改善箇所説明図

改善の内容

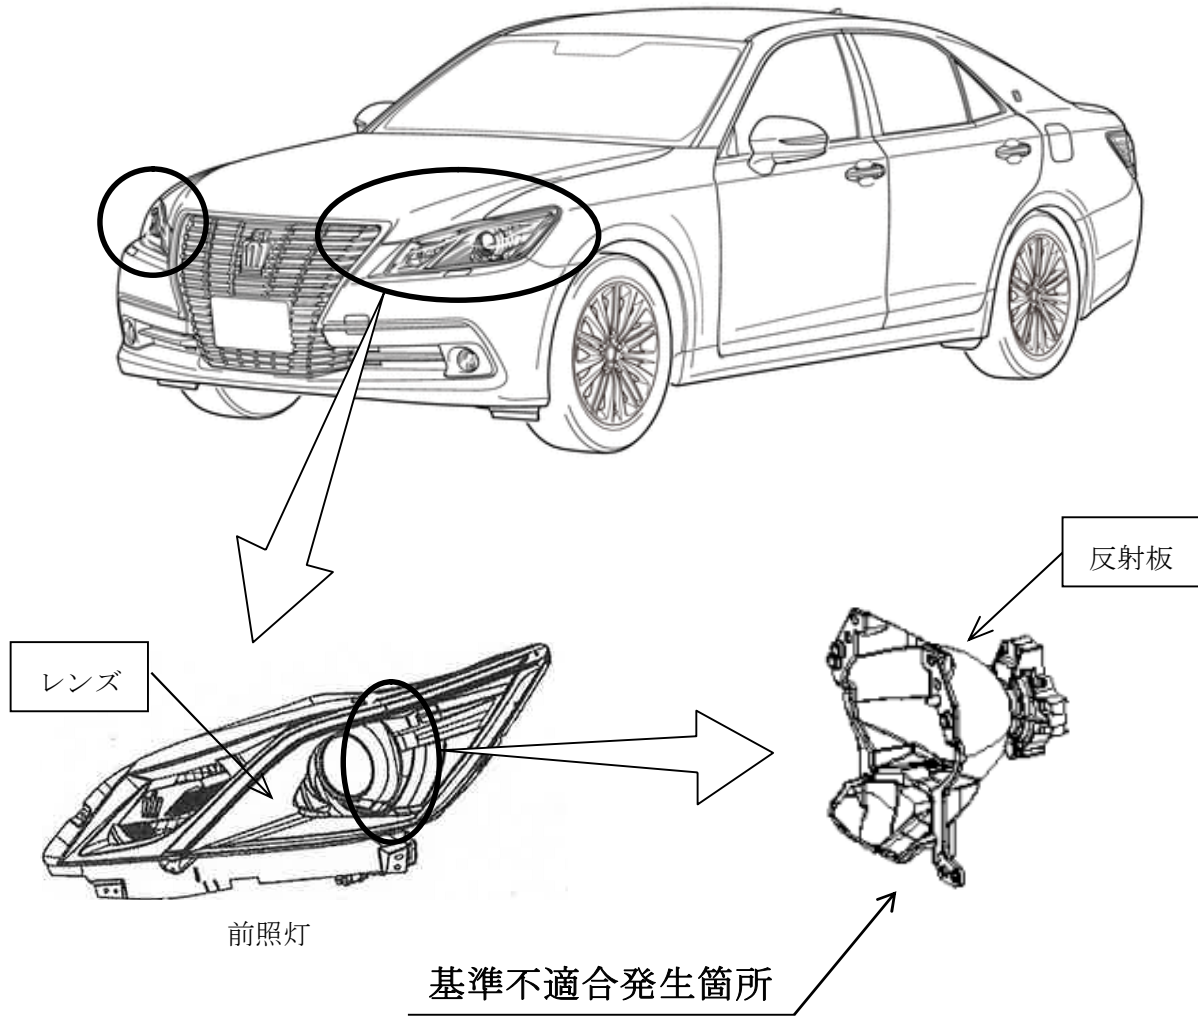
前照灯において、タクシー用途等で使用する際、想定を超えて長時間点灯し続けると、バルブからの熱と紫外線により反射板のアルミ蒸着が剥離することがある。そのため、そのまま使用を続けると、集光不足となり、光度が徐々に低下し、最悪の場合、保安基準第32条（前照灯の基準）を満足しなくなるおそれがある。

全車両、前照灯の反射板を対策品に、レンズを新品に交換する。

識別：改善済車両には車台番号打刻の左上部に黄色ペイントを塗布する。
